**Behandlung der Stellungnahmen aus der Beteiligung gem. §§ 3 Abs. 2 und 4 Abs. 2 BauGB**

Öffentliche Auslegung des Bebauungsplanentwurfs: 19.04.2017 – 19.05.2017

**Darstellung der Kubaturen mit Schattenwurf  
 auf Flurstück 6108 und 6107/1**

**"Öhringer Straße - FIST.6108"**

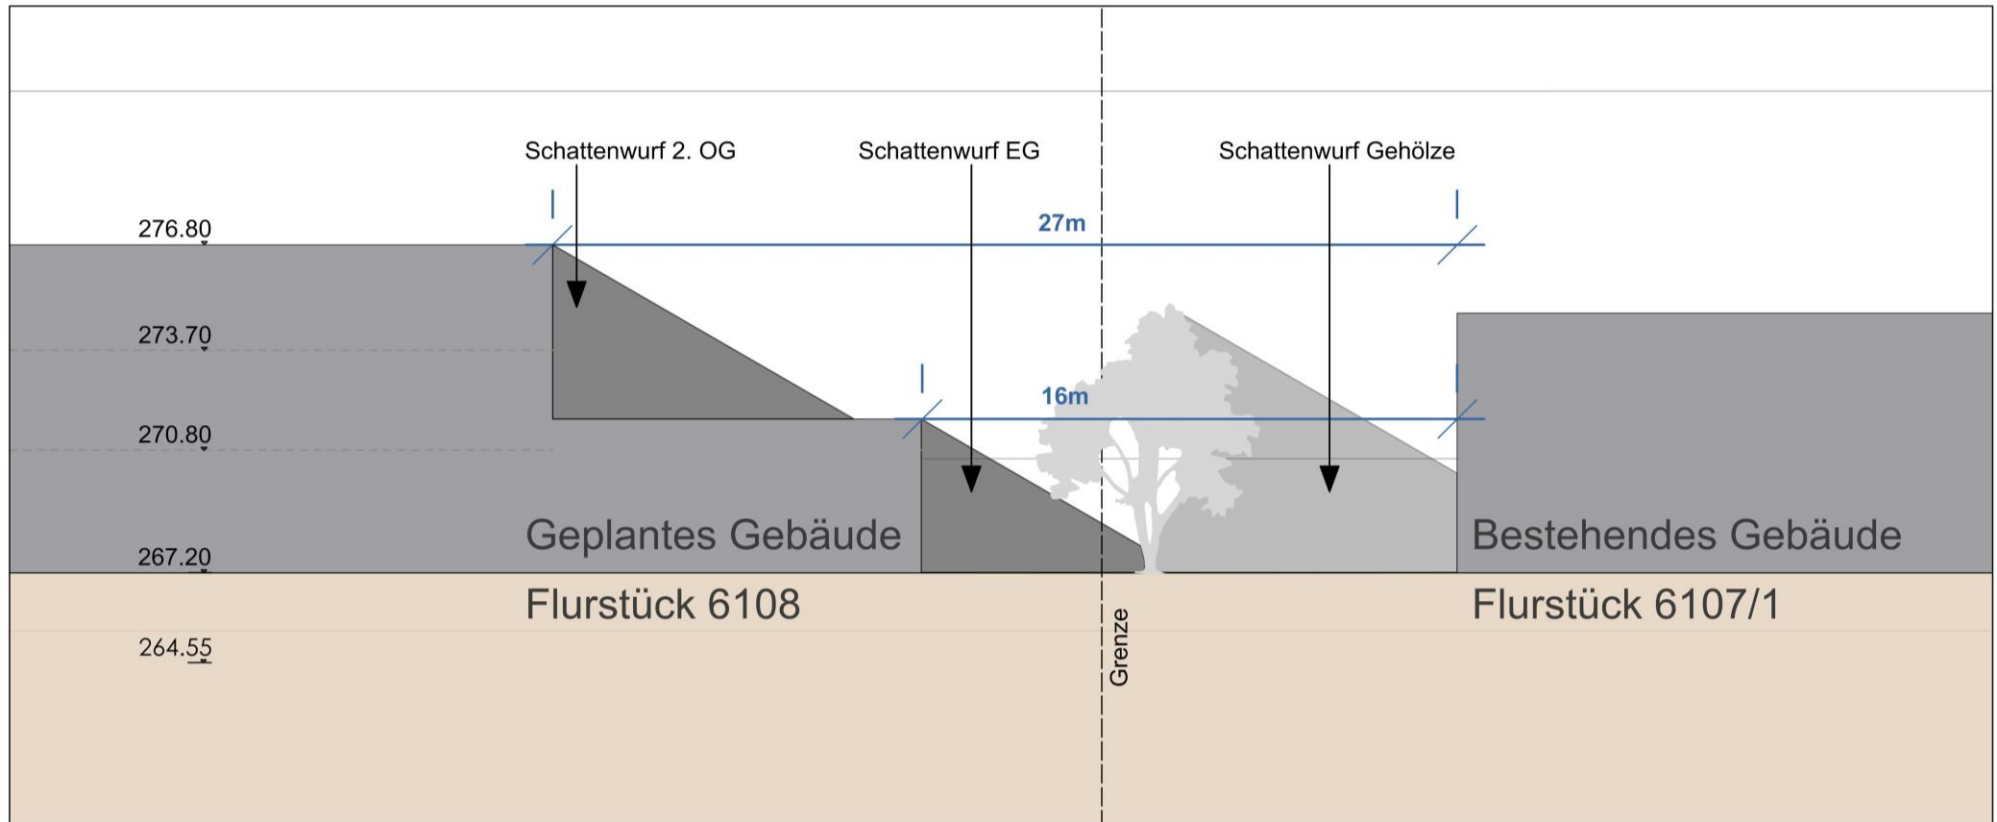
Nr.	Name	Datum	Inhalt der Stellungnahmen	Stellungnahmen des Planers / der Verwaltung
			<p>Die einzige Lichtquelle unseres Grundstücks und der Wohnung ist demzufolge aus westlicher Richtung. Das geplante Bauvorhaben befindet sich direkt in dieser Richtung.</p> <p>Durch das Bauvorhaben, nämlich dem beabsichtigen Bau eines Gebäudes mit 2 Vollgeschossen zuzüglich einem zurück gesetzten Dachgeschoss, wird uns sowohl im Innen- als auch im Außenbereich gänzlich die direkte Sonneneinstrahlung genommen. Dies führt zu einer deutlichen Verschlechterung meiner Wohnverhältnisse.</p> <p>Die Beschattungsproblematik könnte dadurch verhindert werden, wenn der vorgesehene Dachaufbau entfallen würde und es bei einer Geschossflächenzahl von 2 bleiben würde.</p> <p><u>2. Überschreitung der Geschossflächenzahlen / Maß der baulichen Nutzung</u> Durch die Änderung des Bebauungsplans entstehen zu hohe Geschosshzahlen.</p>	<p>Durch die Abstandsflächenregelung des Gesetzgebers ist gesichert, dass gesunde Wohn und Arbeitsverhältnisse durch die Bebauung gesichert werden. Das geplante Gebäude auf Flurstück 6108, dürfte somit nach aktueller Rechtsprechung noch näher an die Grenze von Flurstück 6107/1 herangerückt werden. Ein ausreichender Abstand ist schon über das Baufenster und die weiteren Festsetzungen im Bebauungsplan sichergestellt.</p> <p>Die Gebäude auf Flurstück 6107/1 und 6108 weisen im EG einen Abstand von mindestens 15,5 m auf. Da die oberen beiden Geschosse in diesem Bereich zurückzusetzen sind, beträgt der Abstand dieser beiden Geschosse zur Nachbarbebauung mindestens 26,5 m. Das 1. und 2. OG sind so weit zurückgesetzt, dass der Schattenwurf für Flurstück 6107/1 nicht relevant ist, da er nicht über das EG hinausragt. Somit wäre die Beschattung durch ein entfallendes Geschoss nicht geringer. Das ausschlaggebende Stockwerk für den Schattenwurf ist das EG. Aufgrund der Gebäudeabstände wird Flurstück 6107/1 bei einem durchschnittlichen Schattenwurf von ca. 30° bis zu 2,5 m über die Grenze verschattet. Der Abstand vom Schatten bis zum Gebäude beträgt mehr als 5 m. <b>Hierzu wird auf den Schnitt in der Anlage verwiesen.</b></p> <p>Zusätzlich ist festzustellen, dass die gepflanzten Gehölze auf Flurstück 6107/1 ein weitaus größeres Verschattungselement darstellen.</p> <p>Im B-Plan wurden entsprechende Festsetzungen zur Sicherstellung des Rücksprungs der oberen Geschosse getroffen.</p>
